Statens vegvesen

Vår referanse:
17/172664-4

Ber om utfyllande søknad – Landbruksavkøyrsløse – Fv. 401 – Gnr. 173 bnr. 4 – Lindås kommune

Fig: Døme prinsippskisse tømmeravkøyrsløse med snuplass.

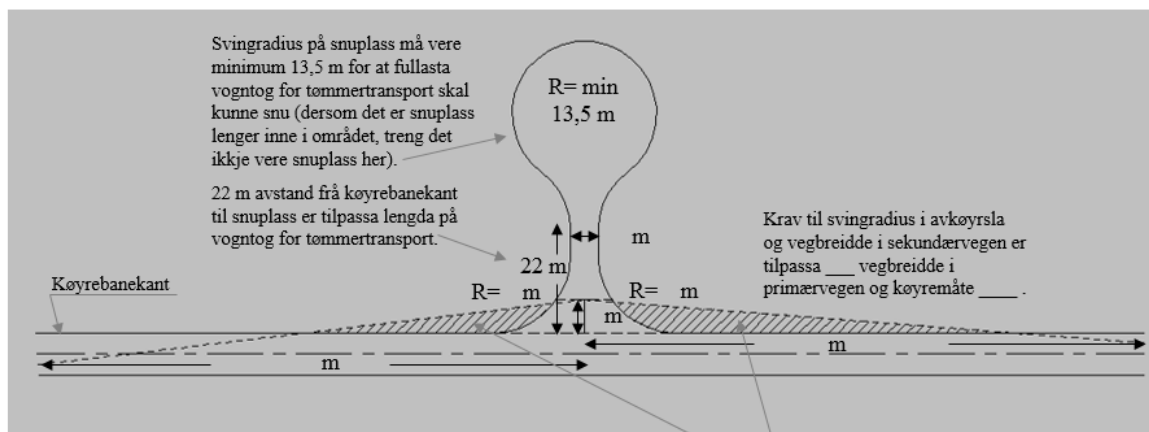
- Fv. 401 og fv. 402 er dimensjonert for vogntoglengde maks 19,5m, og veganlegg og avkøyrsløse må dimensjonert etter dette.
- Søknaden må gjere greie for om det er behov for snuareal i tilknytning til avkøyrsløsepunktet. Dersom snuplass ligg lenger inn langs landbruksvegen treng den ikkje visast her, men vi treng ei orientering kva løysing som blir vald.
- Dersom det vert planlagt for tiltak som til dømes velteplassar innanfor byggjegrensa langs veg, må det søkjast dispensasjon frå byggjegrensa.
- Avkøyrsløse bør teiknast og dimensjonert saman med resten av veganlegget. Vi viser elles til prinsippsskisser for utforming av avkøyrsløse og snuhammar (vedlagt).
- Når du kjem med ny tilbakemelding vil vi ta endeleg stilling til søknaden din.
